ZP.271.14.2026.WB

dotyczy: postępowania o udzielenie zamówienia publicznego nr ZP.271.14.2026 pn.: „Budowa ul. Powstańców Śląskich w Suwałkach”

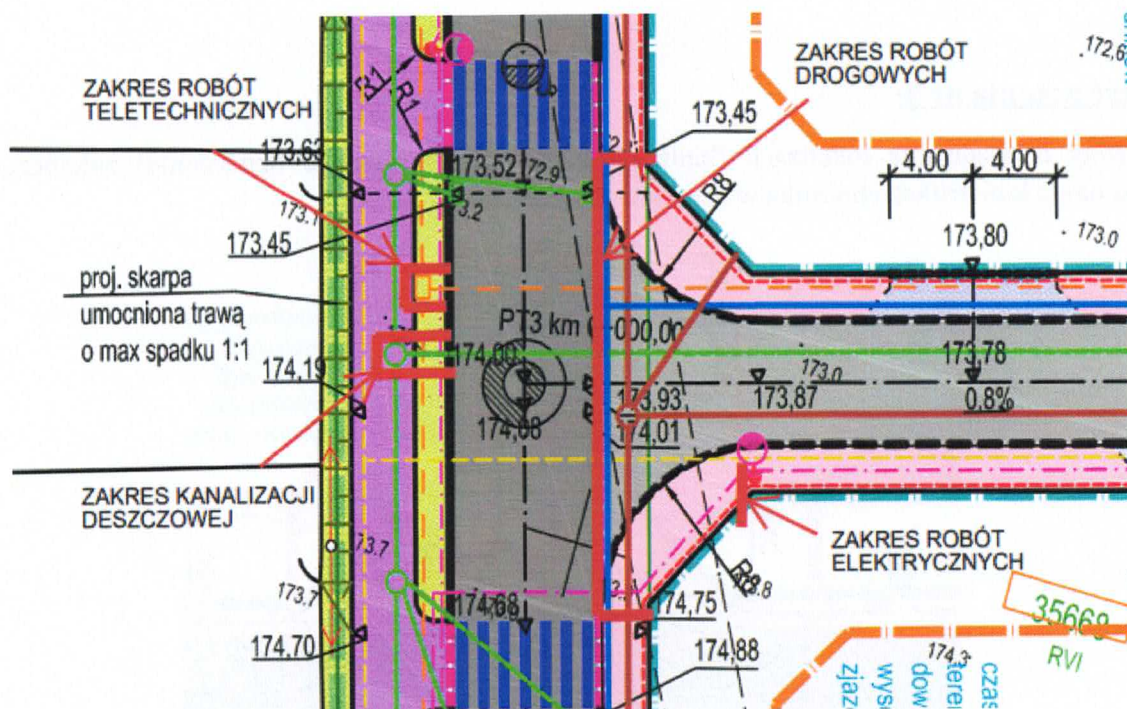
Prosimy o jednoznaczne wskazanie na PZT zakresu prac dla każdej branży: elektrycznej, sanitarnej i drogowej (analogicznie do rysunku zakresu kanalizacji deszczowej).

Zamawiający wskazuje zakresy robót do wykonania oddzielnie dla branży drogowej, sanitarnej, elektrycznej i teletechnicznej.

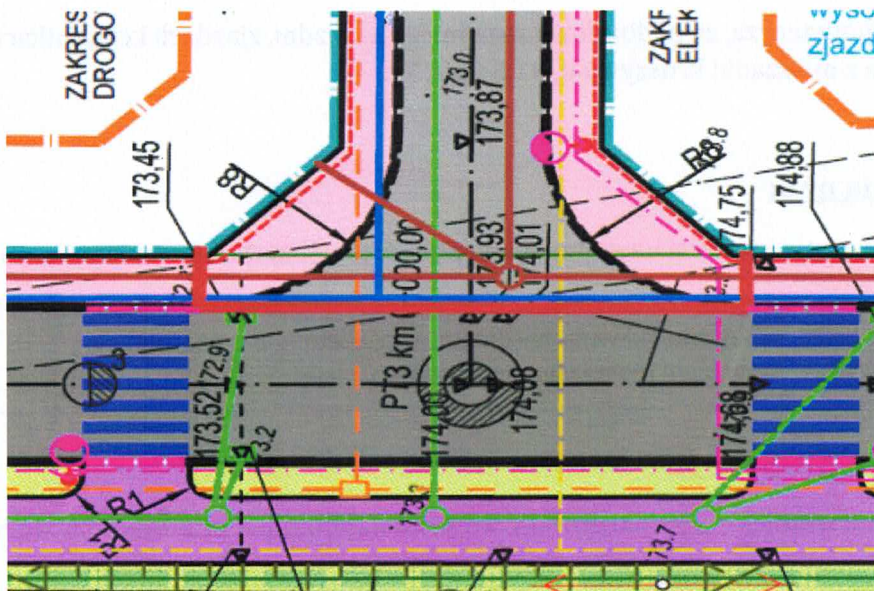
Prosimy o potwierdzenie, że zakres związany z konstrukcją jezdni kończy się krawężnikiem między ul. Rycerską a Powstańców Śląskich.

Konstrukcję chodników ul. Powstańców Śląskich należy zakończyć w miejscu rozpoczęcia przejścia dla pieszych po obu stronach w jednakowy sposób.
